Consultazione pubblica Deposito Nazionale dei Rifiuti Radioattivi

Sintesi esame Criteri di esclusione e di apprendimento

Linee Guida n.29/2014

Figura CE3.1: Confronto con catalogo ITHACA

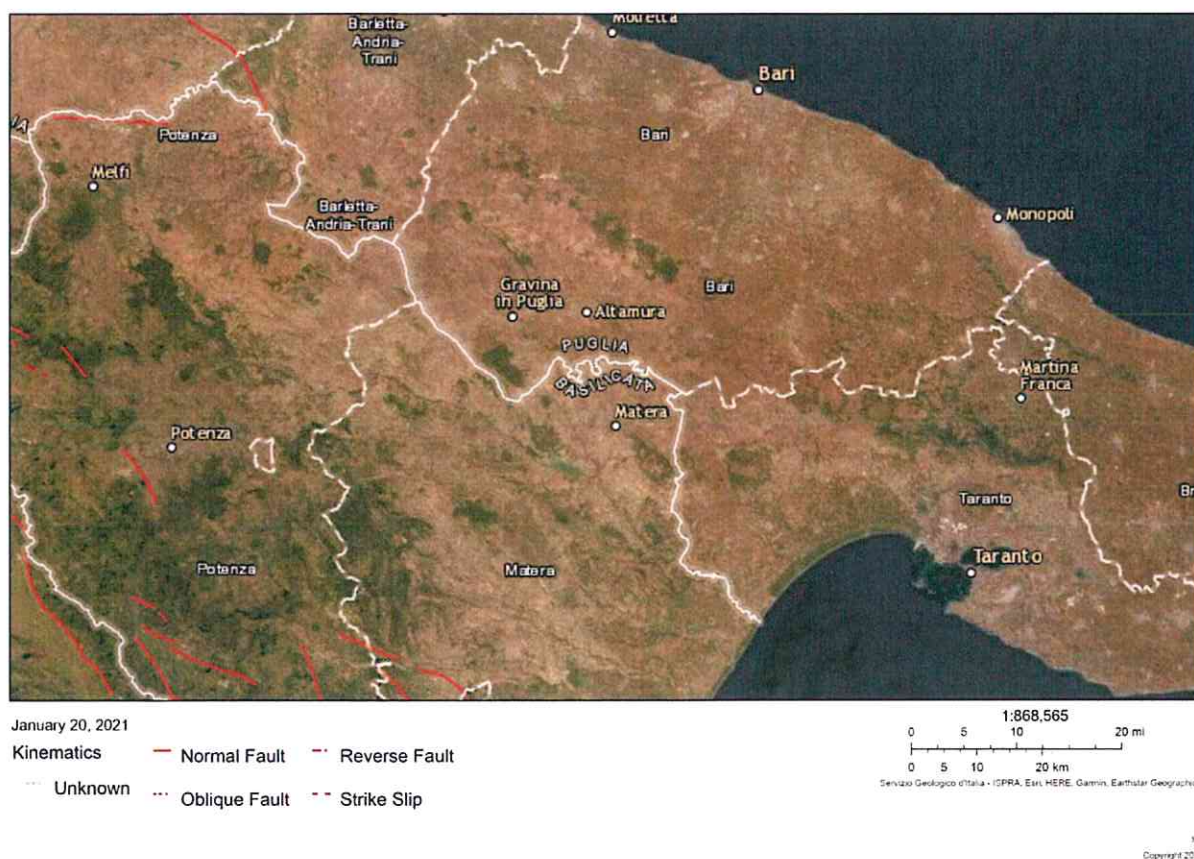
Come visibile dallo stralcio riportato in **Figura CE3.1**, non si segnalano elementi rilevanti per le aree in esame. Fonte <http://sgi2.isprambiente.it/ithacaweb/viewer/>.

Figura CE3.4 – Confronto con le aree soggette ad intensa fratturazione riportate nella Carta Giacimentologica della Regione Puglia

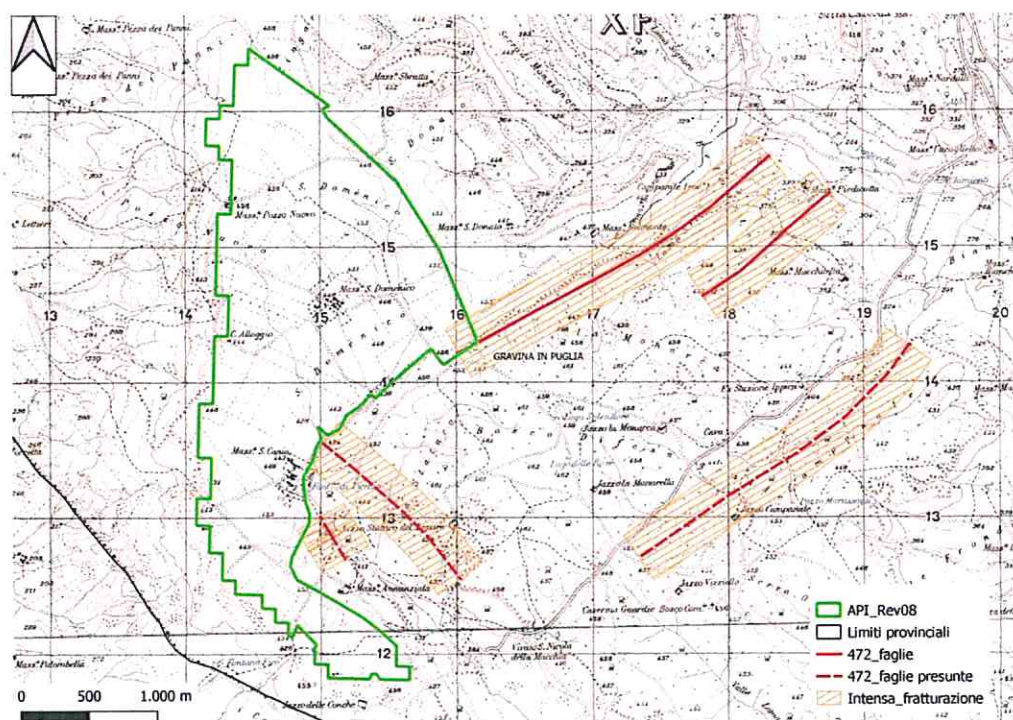
Inoltre, la **Carta Giacimentologica** della Regione Puglia evidenzia che il sito BA-5 compreso nel territorio comunale di Gravina in Puglia, risulta essere lambito da un'Area soggetta ad intensa fratturazione, legata alla presenza di tre faglie (**Figura CE3.4**). Di queste, una faglia risulta essere "certa" con orientamento NE-SW, le altre due, di minore estensione, allineate secondo la direzione NW-SE, sono state classificate come "faglie presunte" secondo quanto riportato nella Carta Idrogeomorfologica allegata al PAI.

Giudizio: A differenza di quanto dichiarato da SOGIN, le API ricadono a distanze comprese tra 3,5 km e 11 km rispetto ad una delle strutture sismogenetiche catalogate all'interno database DISS (Database of Individual Seismogenic Sources). Inoltre, per l'API: BA-5, SOGIN omette la presenza di alcune faglie riportate nella cartografia geologica ufficiale, che lambiscono tale area.

Gravina in Puglia - reticolo Idrografico carta idrogeomorfologica allegata al PAI

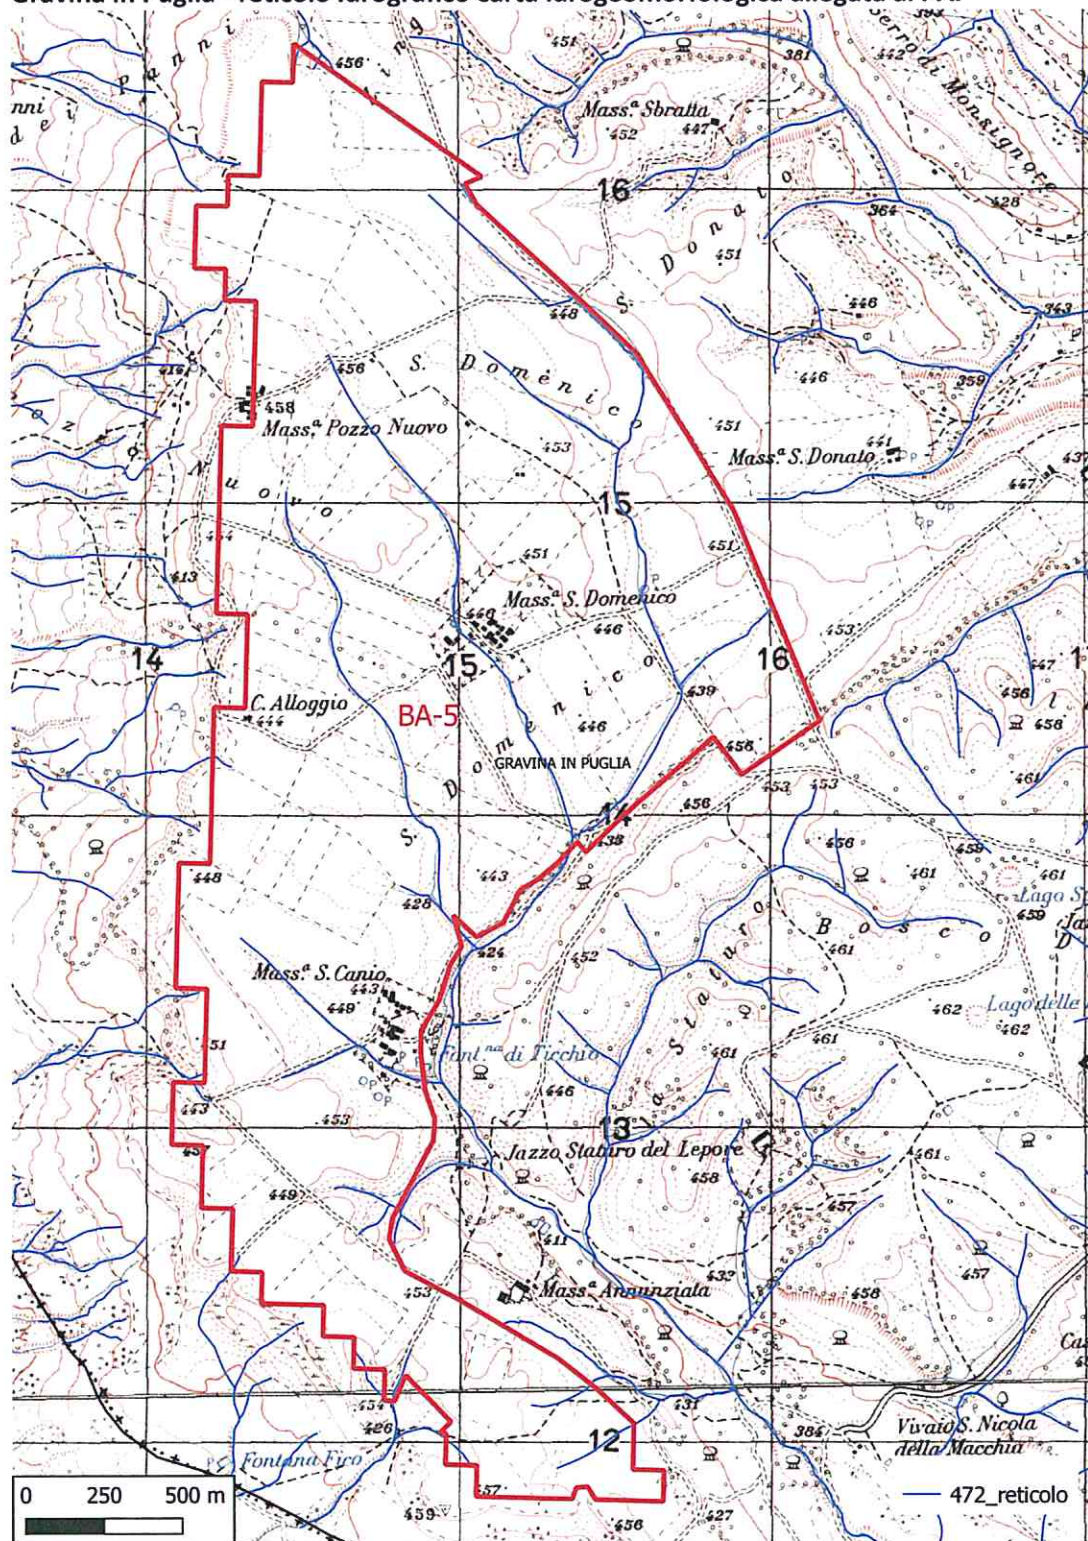
Le API individuate nei comuni di Gravina, Altamura e Laterza ricadono in "Alveo fluviale in modellamento attivo ed aree golenali" (art. 6 delle NTA del PAI) ed all'interno delle "fasce di pertinenza fluviale" (art.10 delle NTA del PAI), definite dal reticolo idrografico della Carta Idrogeomorfologica allegata al PAI; pertanto, è necessario acquisire il parere da parte dell'Autorità di Bacino Distrettuale dell'Appennino Meridionale (ex AdB Puglia) previa redazione di studio di compatibilità idrologica ed idraulica.

Giudizio: A differenza di quanto dichiarato da SOGIN, si rileva che le API sono attraversate da numerosi “reticoli minori” e pertanto sono soggette alla disciplina delle fasce fluviali: “Alveo fluviale in modellamento attivo ed aree golenali” (art. 6 delle NTA del PAI) e “fasce di pertinenza fluviale” (art. 10 delle NTA del PAI).

Gravina in Puglia - reticolo Idrografico carta IGM

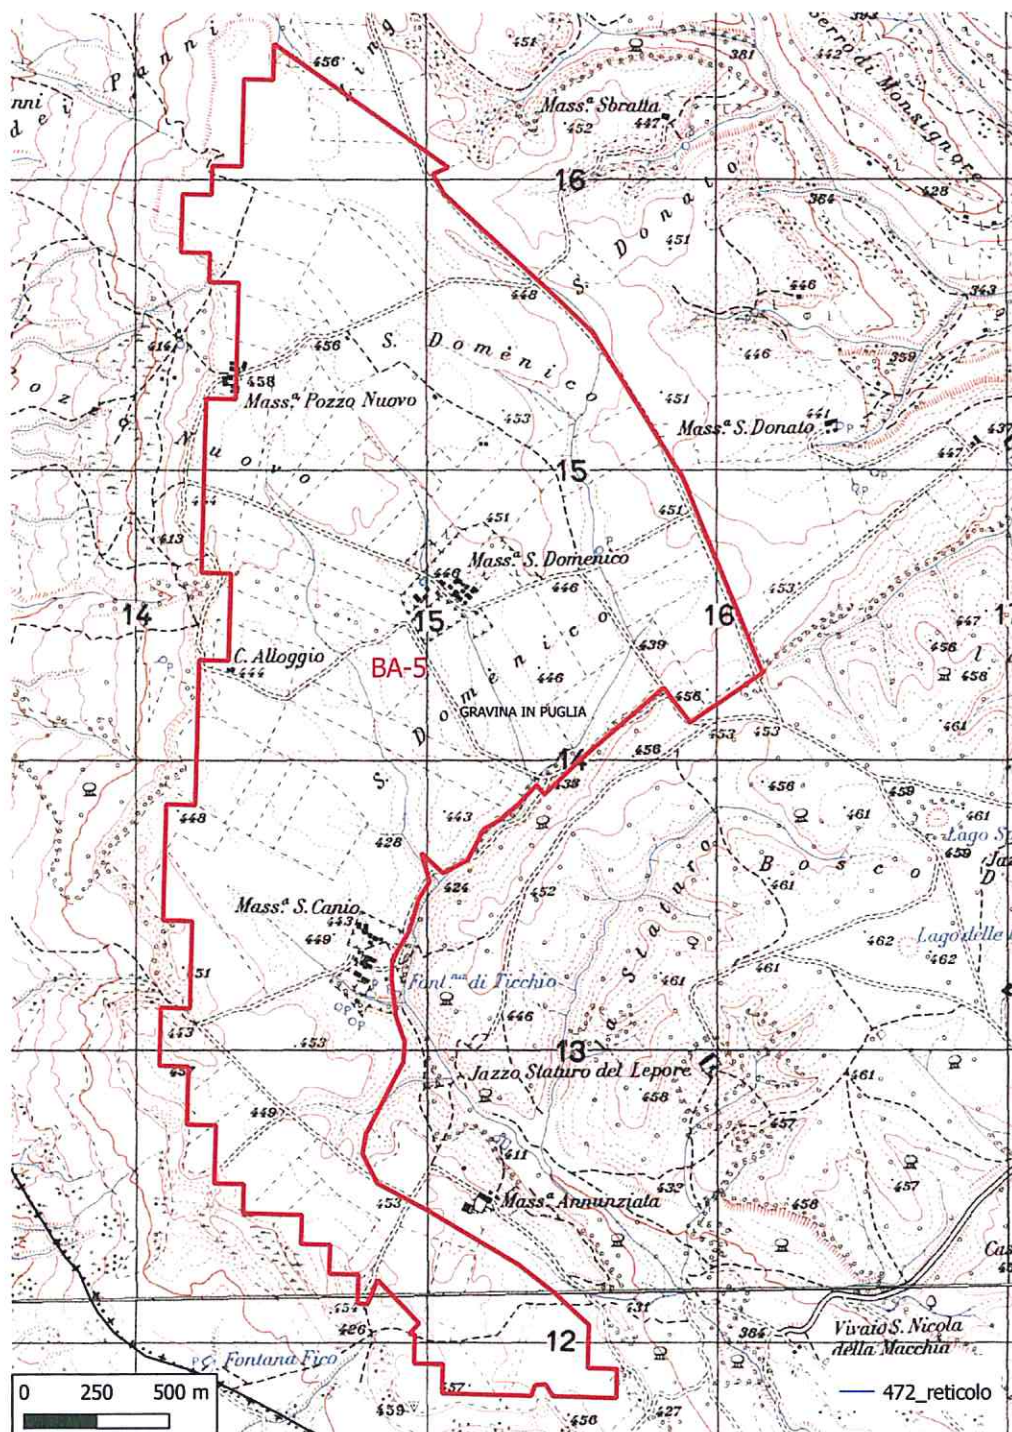
La presenza di tali reticoli trova conferma anche nella carta topografica IGM 1:25.000.

Figura CE5: Estratto carta geologica

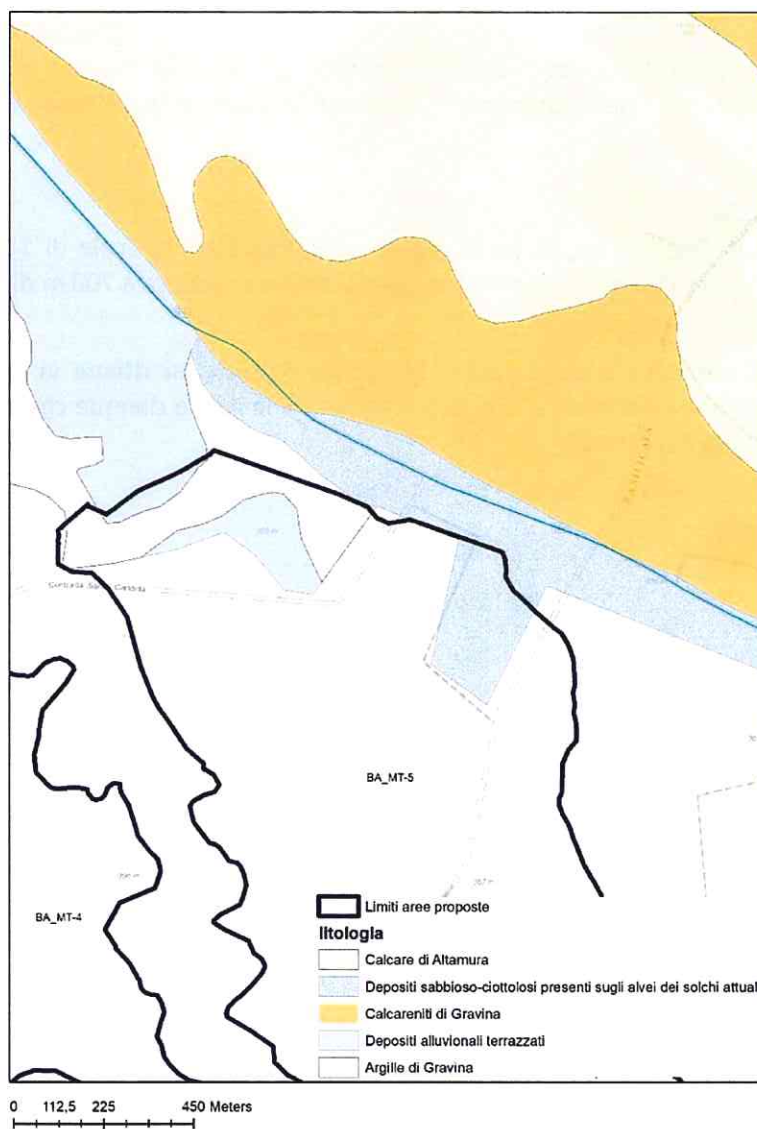
Osservazioni ARPA Puglia: dall’analisi della Carta Geologica in scala 1:100.000 Foglio 189 (Figura CE5) è risultato che il sito BA-MT 5 include parte di due litologie descritte dalla stessa legenda della Carta come “Depositi alluvionali terrazzati” (colorazione celeste) e “Depositi sabbioso-ciottolosi presenti sugli alvei dei solchi attuali” (colorazione celeste puntinato). I suddetti depositi sono da considerare di età recente o attuali.

Giudizio: Ferme restando le competenze e le valutazioni degli altri enti sullo specifico tema, cui in ogni caso si rinvia, ed in base agli elementi a disposizione di questa Agenzia, si ritiene che il criterio previsto dalla Guida Tecnica n.29 non appare rispettato in riferimento alla sola area BA-MT 5, a differenza di quanto dichiarato da SOGIN, in quanto emerge la presenza di depositi risalenti all’Olocene.

Figura CE7 – Acclività.

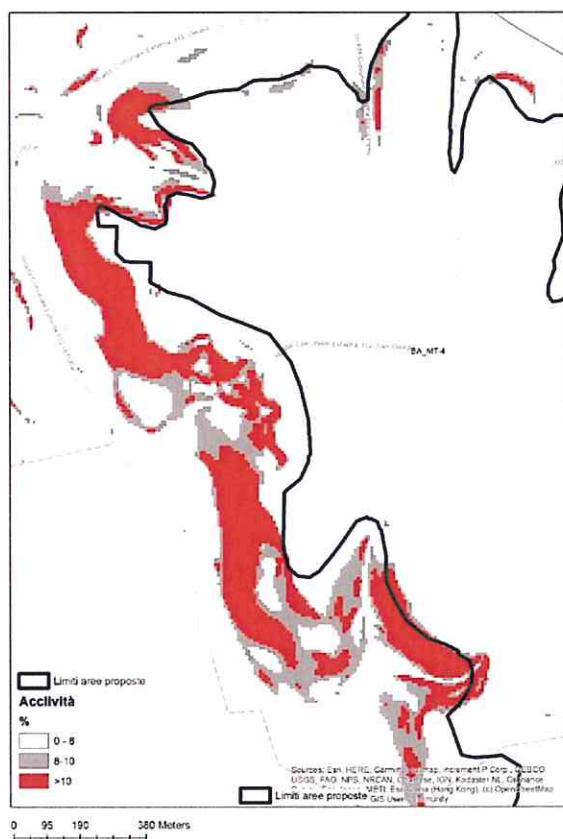
Osservazioni ARPA Puglia: si sottolinea che occorre porre attenzione alla richiesta del criterio. Infatti esso basa l'esclusione delle aree con presenza di versanti che abbiano pendenza media maggiore del 10% e non fa riferimento, invece, alla media della pendenza che deve avere l'area (come invece descrive il proponente).

Giudizio: Ferme restando le competenze e le valutazioni degli altri enti sullo specifico tema, cui in ogni caso si rinvia, ed in base agli elementi a disposizione di questa Agenzia, con le premesse di cui sopra, per l'area BA-MT04 si osserva che la parte Ovest del sito risulta intersecare versanti con pendenze superiori al 10%, così come visibile nella carta delle acclività (Figura CE7); tale criticità non emerge per le restanti aree. Si ritiene dunque non vi siano le condizioni per confermare la dichiarazione riportata da SOGIN per l'area BA-MT04, e dunque che il criterio previsto dalla Guida Tecnica n.29 per tale area non appare rispettato.

Figura CE11.2: API codice BA_MT-4; codice BA_MT-5; API codice TA_MT-17,; API codice TA_MT-18.

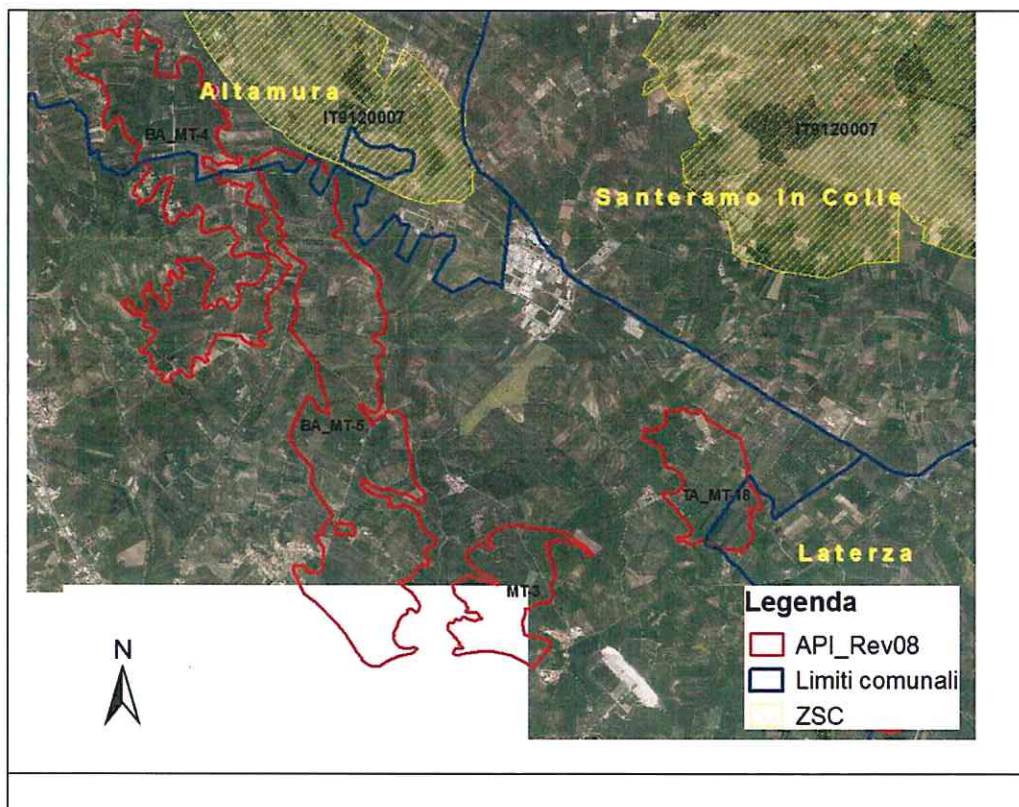
API codice BA MT-4: interessa i Comuni di Altamura e Matera, dista 230 metri circa dalla ZSC/ZPS IT9120007 "Murgia Alta" mentre il Parco Nazionale dell'Alta Murgia dista circa 4 km;

API codice BA MT-5: i Comuni coinvolti sono Altamura e Matera, dista 110 metri circa dalla ZSC/ZPS IT9120007 "Murgia Alta; il Parco Nazionale dell'Alta Murgia dista circa 4 km;

API codice TA MT-17: Comuni di Laterza e Matera, dista 4 km circa dalla ZSC/ZPS IT9120007 "Murgia Alta"; il Parco Naturale Regionale Terra delle Gravine dista circa 3,8 km; ZSC/ZPS IT9120007 Murgia Alta dista circa 4 km; ZSC/ZPS IT9130007 Area delle Gravine dista circa 1,7 km;

API codice TA MT-18: Comuni di Laterza e Matera, dista 2,5 km circa dalla ZSC/ZPS IT9120007 "Murgia Alta"; la ZSC/ZPS IT9130007 Area delle Gravine dista circa 4,6 km.

Giudizio: Ferme restando le competenze e le valutazioni degli altri enti sullo specifico tema, cui in ogni caso si rinvia, ed in base agli elementi a disposizione di questa Agenzia, si segnala che anche per queste 4 aree (Figura CE11.2), vista la breve distanza dai siti Natura 2000 e/o dal Parco Nazionale (inferiore comunque a 5 km), per queste aree proposte da SOGIN si potrebbe rendere necessaria la valutazione di incidenza (incidenza indiretta).

Figura CE14.1 – Area BA_MT-4 e Fonti individuate nella cartografia IGM

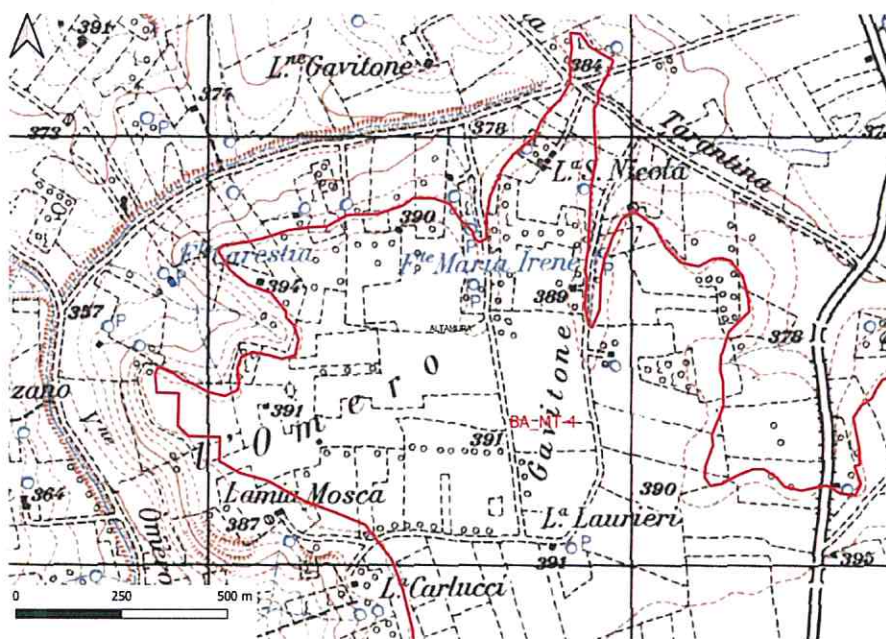
Consultando il portale WebGIS dell'Autorità di Bacino Distrettuale dell'Appennino Meridionale relativo alla Carta Idrogeomorfologica della Puglia (http://webgis.adb.puglia.it/geomorfologica/map_default.phtml) si rileva che in prossimità dell'area identificata da SOGIN con "Area BA_MT-4" è segnalata la presenza di una sorgente, sull'IGM 1:25.000 identificata come "Fonte Carestia". Questa sorgente si colloca immediatamente all'esterno della suddetta perimetrazione, tuttavia all'interno di essa, sempre sulla stessa cartografia IGM è possibile identificare la segnalazione di un ulteriore punto denominato "Fonte Maria Irene", come rappresentato nella seguente **Figura CE14.1**.

Giudizio: Contrariamente a quanto indicato da SOGIN, le API ricadono all'interno di un'importante zona di alimentazione dell'acquifero carbonatico profondo appartenente al Bacino idrogeologico di alimentazione del Fiume Tara.

Figura CE14.2: Individuazione dei pozzi perenni indicati nella tavoletta IGM in prossimità dell'API TA_MT-17.

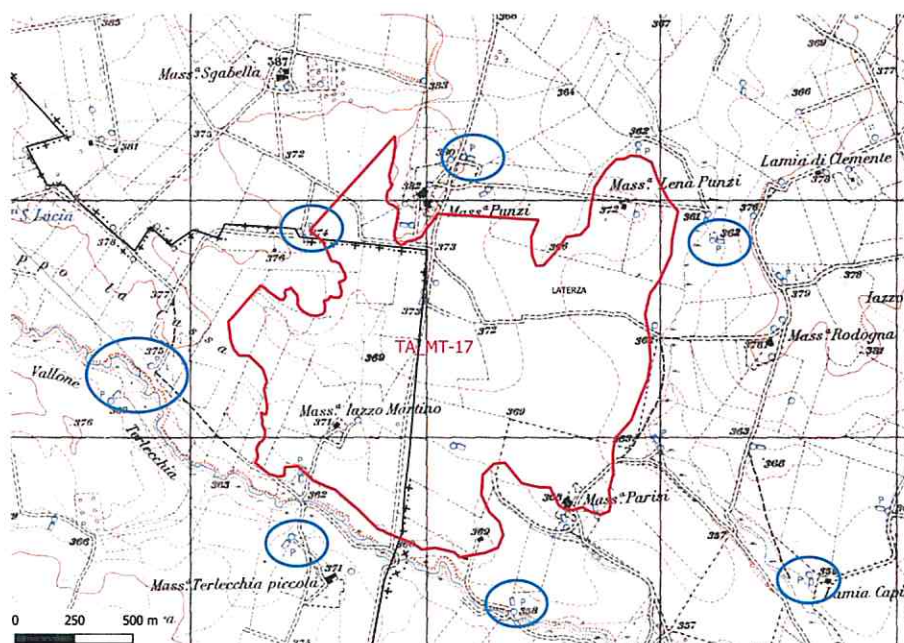
Analogamente per le due API: TA_MT-17; TA_MT-18 nel Comune di Laterza, la carta IGM segnala la presenza di Fontane e di numerosi pozzi perenni (Figura CE14.2-3) ad indicare la presenza certa nell'area di un acquifero significativo per essere utilizzato ai fini irrigui.

Si segnala, inoltre, che le API TA_MT-17 e TA_MT-18 ricadono nell'area di tutela quali-quantitativa definita dal Piano di Tutela delle Acque (PTA).

Figura CE15: Ortofoto: localizzazione impianti RIR rispetto alle aree della carta CNAPI

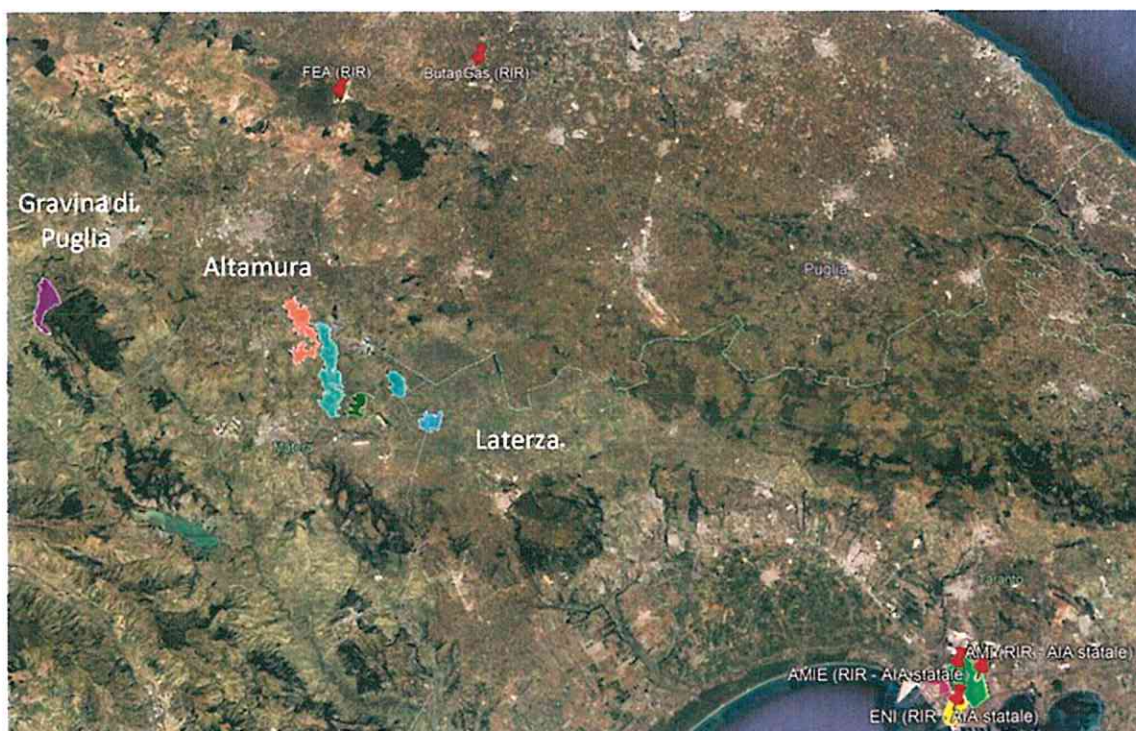
Si osserva che nei territori di competenza dei suddetti comuni non sono presenti attività industriali soggette a RIR (Cfr. Figura CE15).

Giudizio: Ferme restando le competenze e le valutazioni degli altri enti sullo specifico tema, cui in ogni caso si rinvia, ed in base agli elementi a disposizione di questa Agenzia, si ritiene che il criterio previsto dalla Guida Tecnica n.29 risulta verificato rispetto agli stabilimenti a rischio d'incidente rilevante presenti nei territori provinciali di Bari e Taranto che, in ogni caso, risultano essere comunque i più vicini a tali aree.
